改善箇所説明図

BMW K1600GT

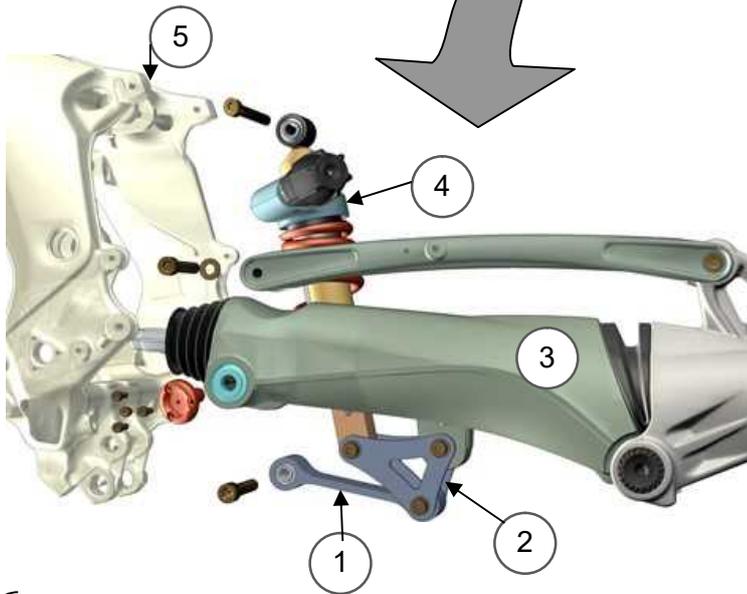
リアサスペンション下部とフレーム間を連結しているピポッドストラットにおいて、製造工程が不適切なため、硬度が不足しているものがある。そのため、当該部品が破損し、車両後部の車高が低下し、最悪の場合、リアタイヤとホイールカバーが接触することで大きな減速が発生し、走行安定性を損なうおそれがある。

全車両、ピポッドストラットを良品に交換する。

ピポッドストラット後部固定部に白ペイントマークを付ける。
